**OGGETTO:** Partecipazione procedimento amministrativo installazione pale eoliche, progetto HERGO RENEWABLES S.p.a. - Piana della Taverna in agro di Stigliano Codice pratica MYTERNA n.202102654; osservazione ed opposizione; Richiesta sospensione procedimento VIA

Codice procedura (ID\_VIP/ID\_MATTM):9523° oggetto: Istanza per l'avvio del procedimento di Valutazione di Impatto ambientale ai sensi dell'art. 23 del D.Lgs. 152/2006 relativa al progetto di un impianto eolico costituito da n. 9

aerogeneratori, di potenza nominale singola pari a 6 MW per una potenza complessiva di 54 MW, da realizzare nei territori comunali di Stigliano e Craco, nella provincia di Matera, in Regione Basilicata. Codice pratica MYTERNA n. 202102654 - Data presentazione istanza: 13/01/2023 - Data avvio consultazione pubblica: 29/03/2023 - Termine presentazione Osservazioni del Pubblico: 28/04/2023, Responsabile del procedimento: Alessandra Dosa - tel. 0657225074 - va-5@mite.gov.it - Stato procedura: Istruttoria tecnica CTPNRR-PNIEC.

- PLN Aerogeneratori confini;
- PLNWTG3;
- PRFWTG2;
- PRFWTG3;
- PLNWTG2.

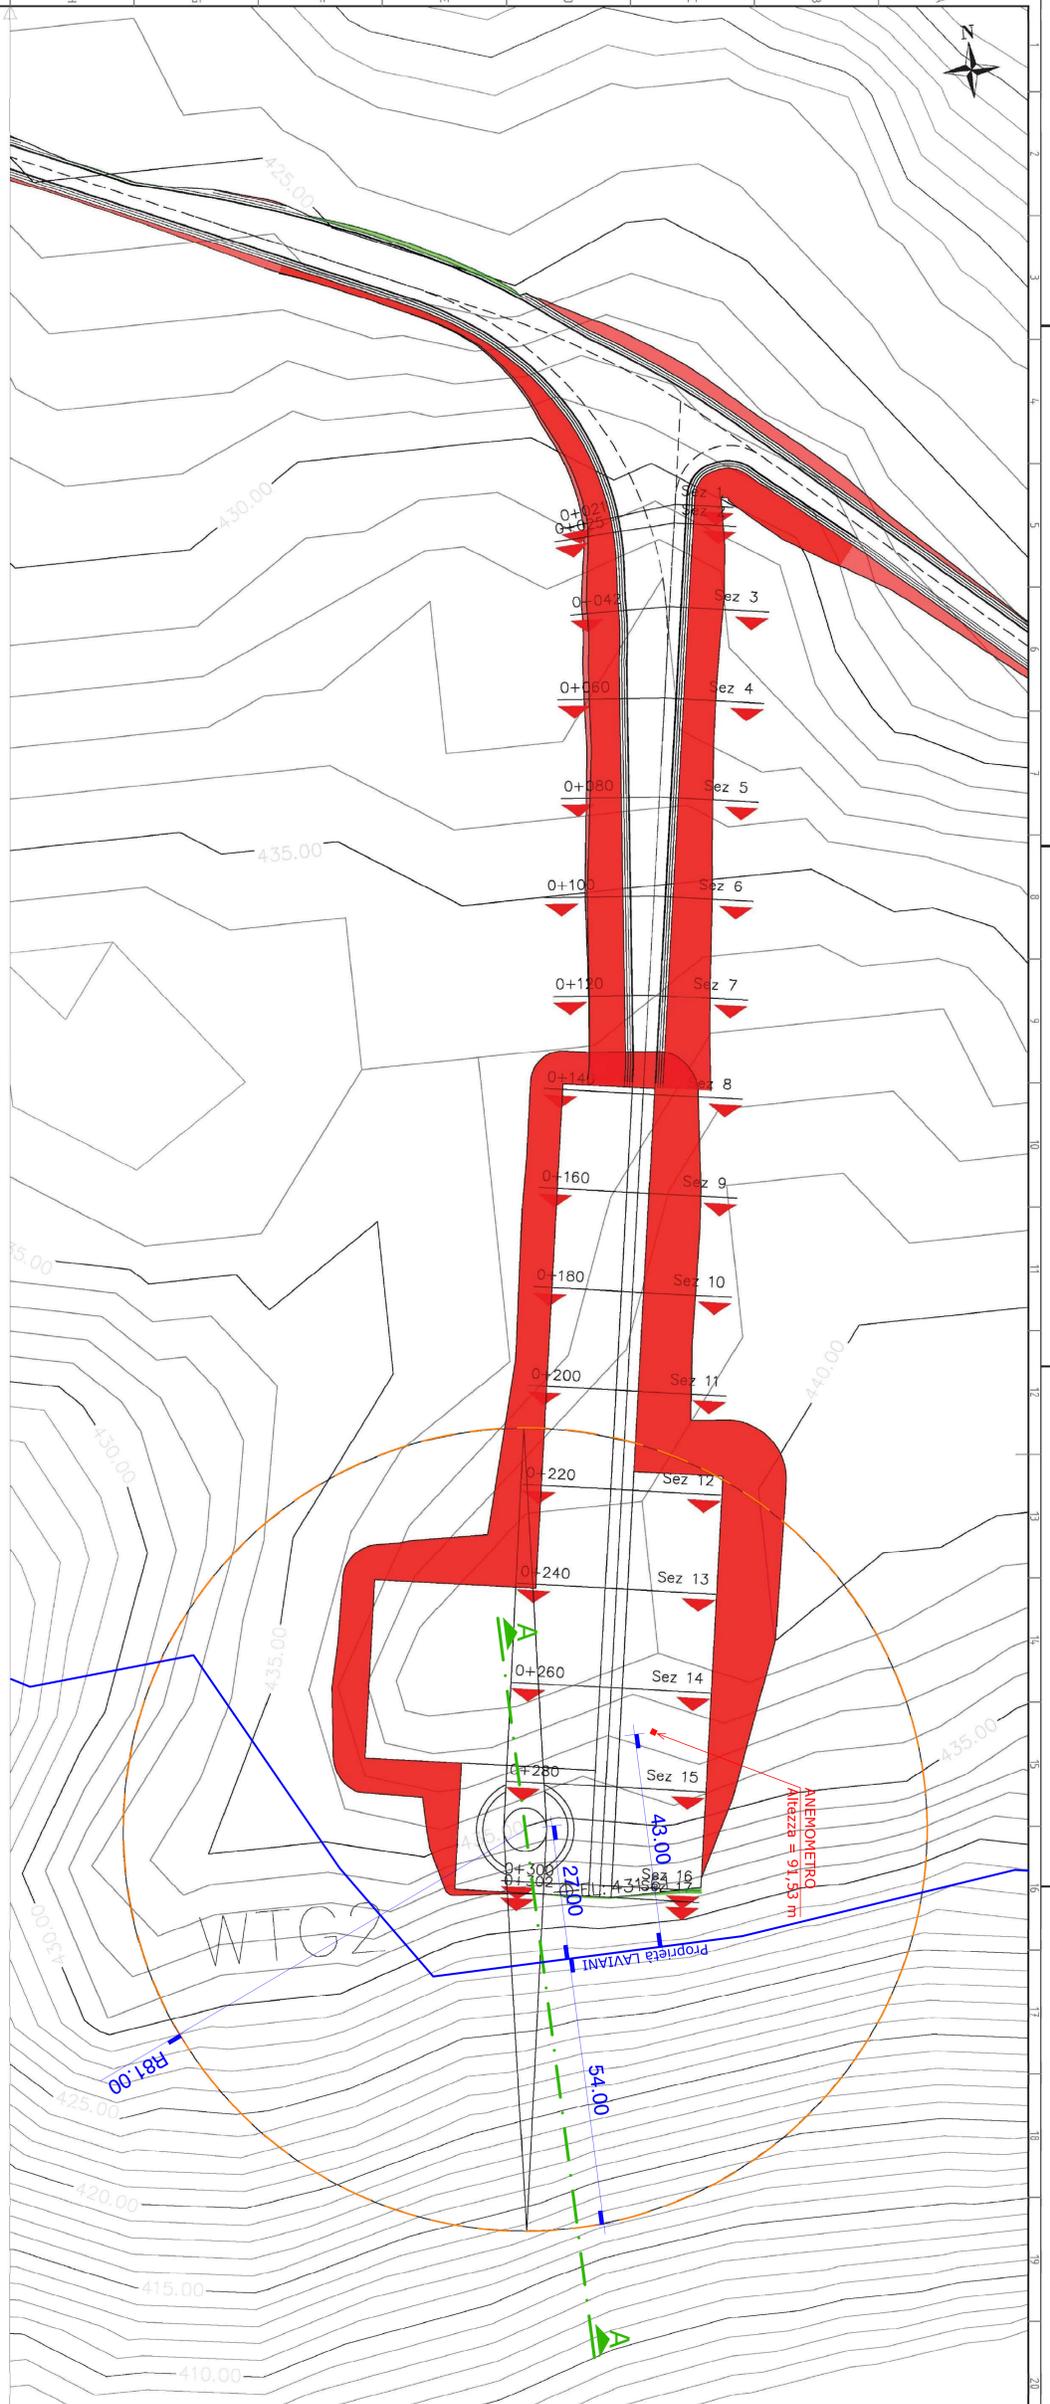
Tenuto conto delle previsioni dell'art.844 cc, nonché dei diritti di proprietà dei citati fondi, oltre che del diritto di tutela della salute, si evidenzia il mancato rispetto della distanza tra il confine dei fondi di proprietà Laviani e i punti ove si intendono installare le pale eoliche e il già installato anemometro. Il mancato rispetto delle distanze legali lede il diritto di proprietà a causa dello sconfinamento in proiezione delle turbine degli aerogeneratori, in ragione delle dimensioni delle torri aventi H=119 mt. e, attualmente, dell'anemometro dell'altezza di mt.91,53 (ved. Cassazione, ss.uu. 12/11/2020, n.25578; Cassazione, ss.uu. 1/4/2020, n.7636).

Infatti, la violazione delle distanze legali, così come evidenziato nell'allegato grafico, tenuto conto dell'art.840 c.c. e del d.lgs. n.387/2003, determina una diminuzione o, comunque, una ridotta possibilità di esercizio del diritto di proprietà, con conseguente decremento del valore venale del bene oltre a non garantire gli obiettivi del predetto decreto legislativo che prevede, nel caso di installazione di pale eoliche, il temperamento tra l'attività di produzione di energia e lo svolgimento dell'attività agricola, peraltro, nella fattispecie, preesistente in un'area a totale vocazione agricola.

In particolare, l'invasione della proiezione dell'attuale anemometro posto a 43,00 mt. dal confine, anticipa la maggiore e più impattante proiezione degli installandi aerogeneratori, il cui movimento di rotazione invade il terreno della particella 8 del Fg.78 e particella 1 del Fg.90, come evidenziato dall'elaborato tecnico che si allega (ved. PLN Aerogeneratori confini).
